Dotyczy: Opinia dot. budowy trasy tramwajowej Żerań

W związku z otrzymanymi materiałami tj. *“Opracowanie studium techniczno-ekonomicznego dla budowy trasy tramwajowej od pętli Żerań FSO w kierunku północnym”* poniżej przekazujemy naszą opinię odnoszącą się do poszczególnych arkuszy:

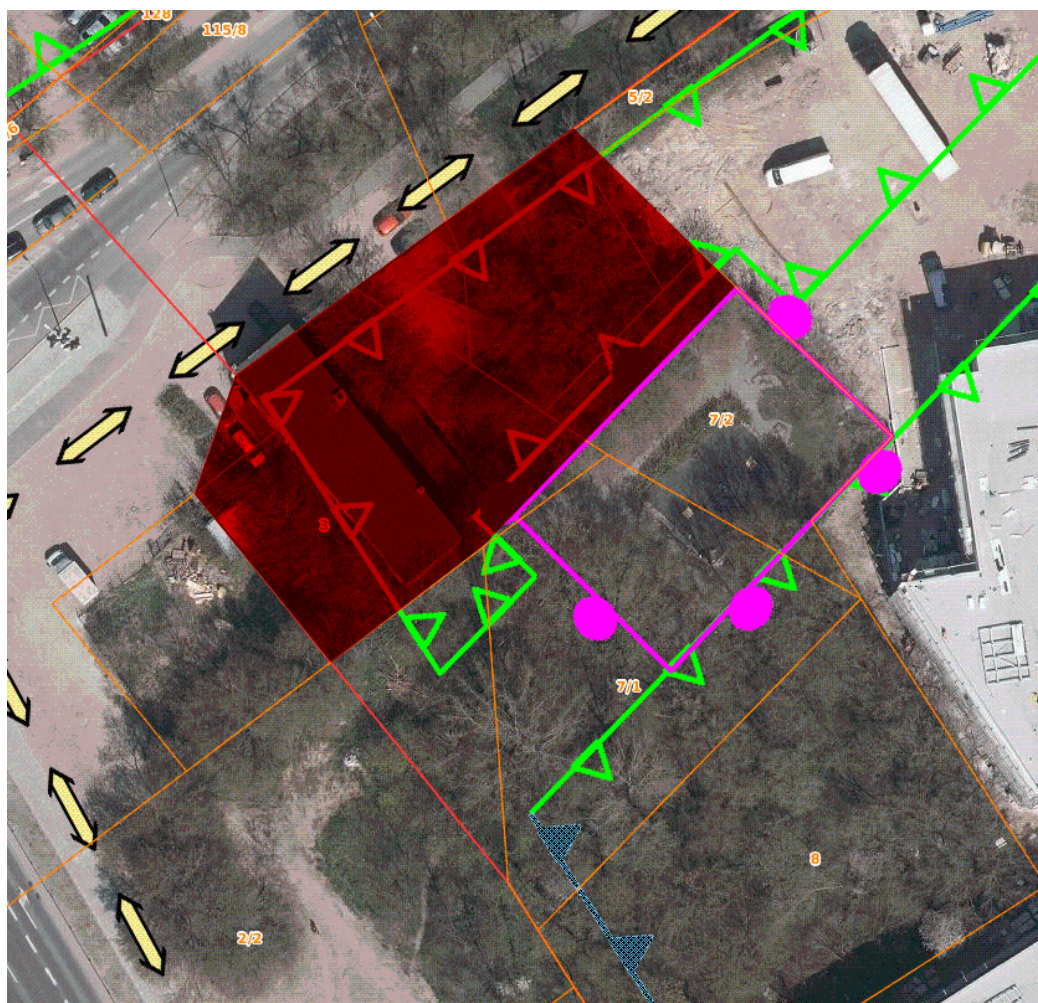
- e. Porzucić lokalizację zasilania PT-KŻ-W.2_v1, a lokalizację PT-KŻ-W.2_v2 zmodyfikować z uwagi na zbyt daleko idącą ingerencję w drzewostan zgodnie z poniższym rysunkiem gdzie kolor czerwony to przewidziany teren pod inwestycję wykorzystujący istniejący zjazd z ulicy Kowalczyka:
